Projet de desserte ferroviaire au terminal
maritime de Grande-Anse à Saguenay

***PROJET DE DESSERTE FERROVIAIRE
AU TERMINAL MARITIME DE GRANDE-ANSE***

RÉPONSES AUX QUESTIONS DU BAPE, 1^E SÉRIE

7 juin 2012

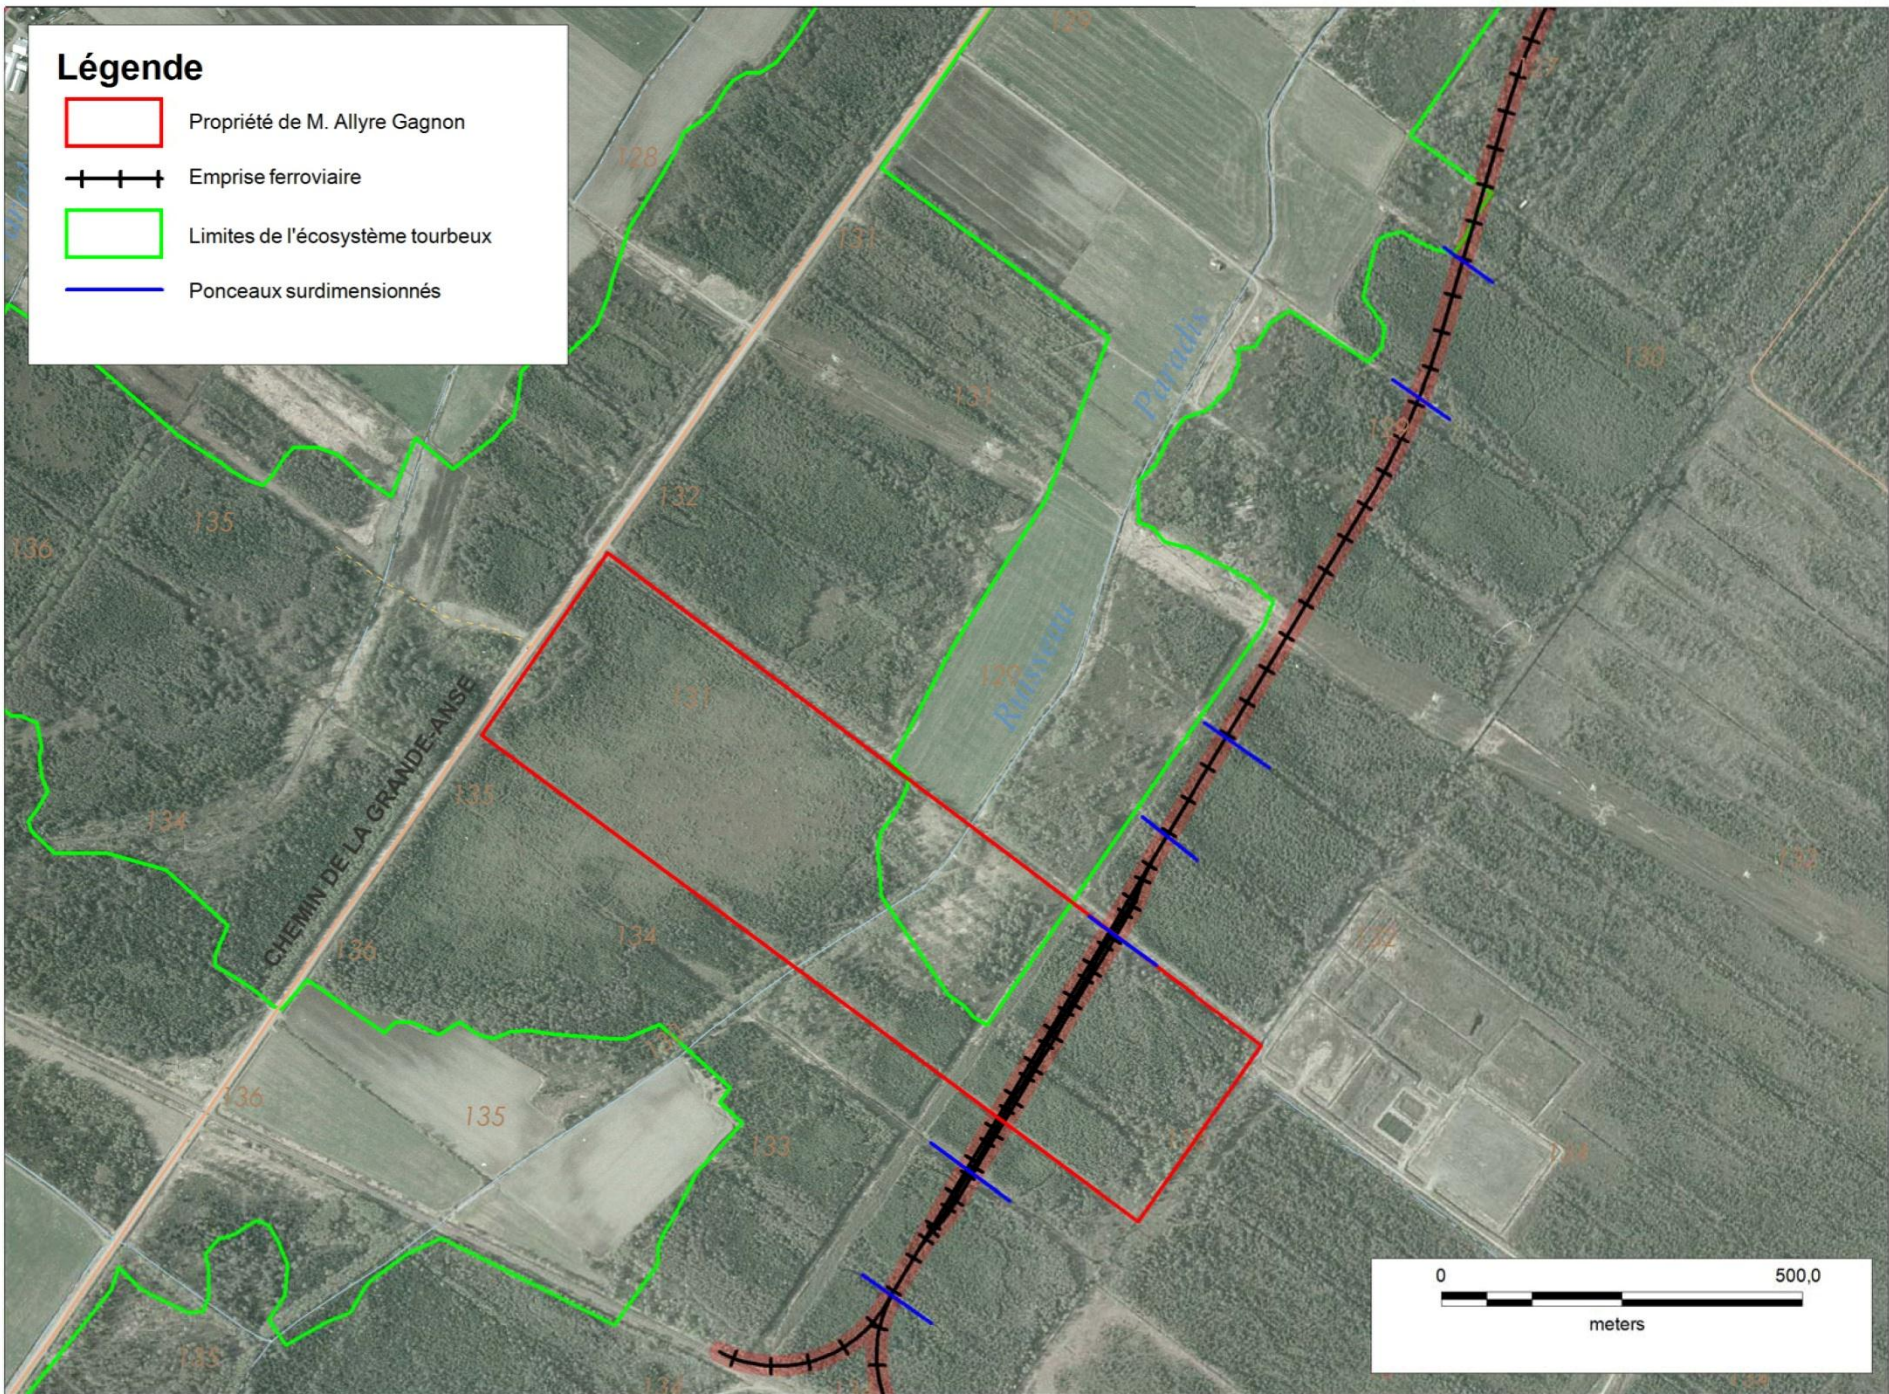
b) Veuillez nous fournir une carte de la structure cadastrale au 1 : 10 000, localisant précisément les voies de garage, les chemins d'accès et la desserte projetée (tracé alternatif, mai 2012). Veuillez également y indiquer où seraient situés les ponceaux surdimensionnés qui traverseraient les voies de garage et en préciser les dimensions.

Voir la figure ci-jointe.

RELOCALISATION DU SENTIER DE QUAD

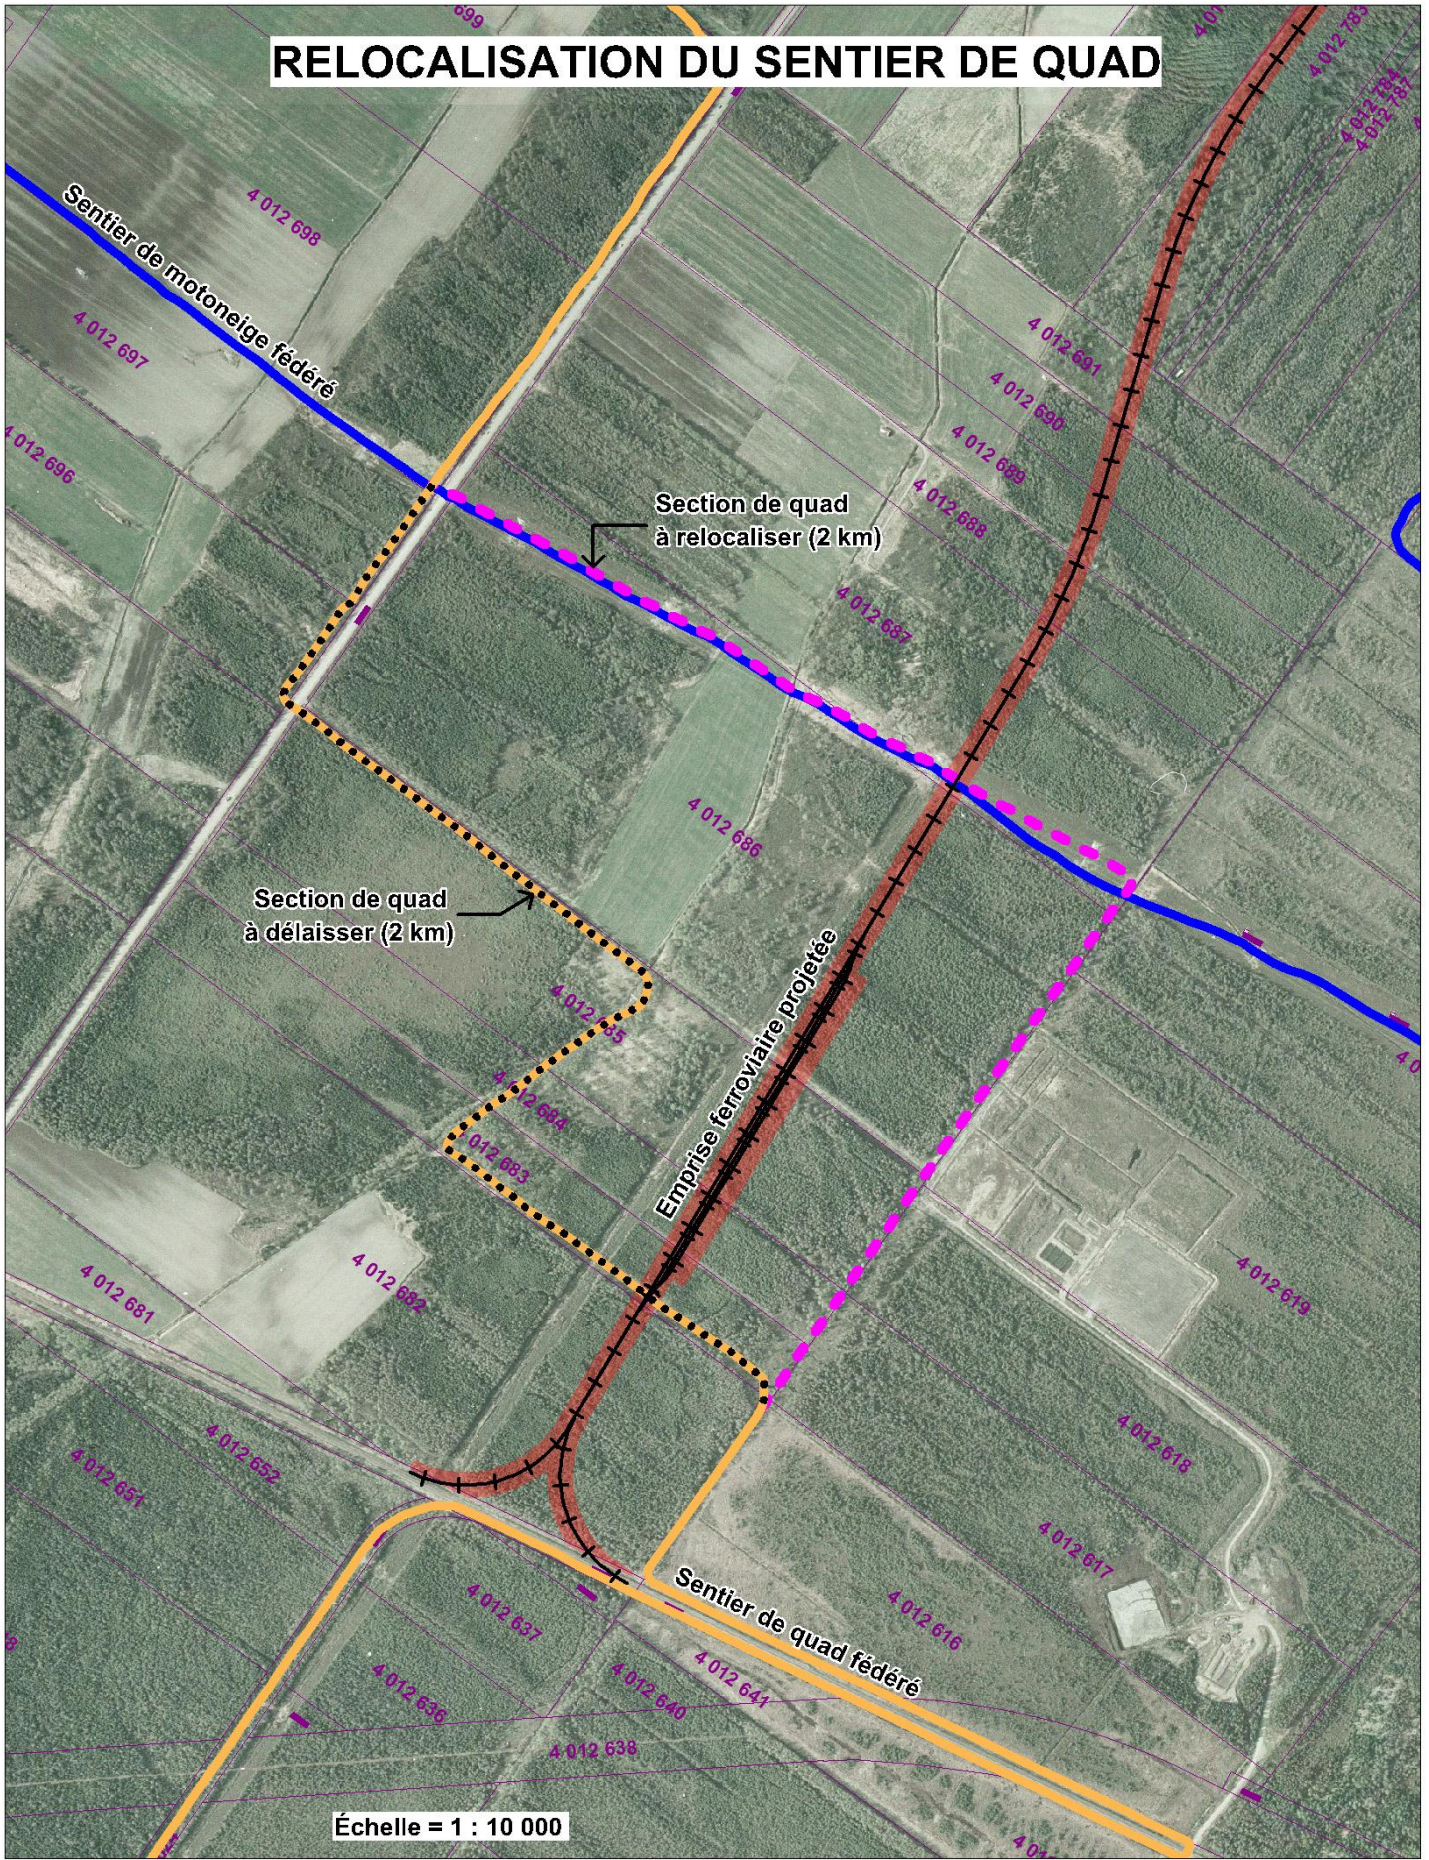
19. Étant donné les récents changements effectués au tracé de la desserte (Addenda à l'étude d'impact), les sentiers de quad et de motoneige devront-ils faire l'objet d'une nouvelle proposition de relocalisation ? Si oui, prière de nous fournir une carte localisant cette nouvelle proposition.

Le projet implique le déplacement du sentier fédéré de quad sur une longueur d'environ 2 kilomètres afin de rejoindre le tracé du sentier de motoneige et utiliser la traverse de motoneige / quad qui sera aménagée au niveau des lignes de transport d'énergie de Rio Tinto-Alcan. La figure de la page suivante illustre la relocalisation projetée d'une section du sentier fédéré de quad en raison du projet de desserte ferroviaire.
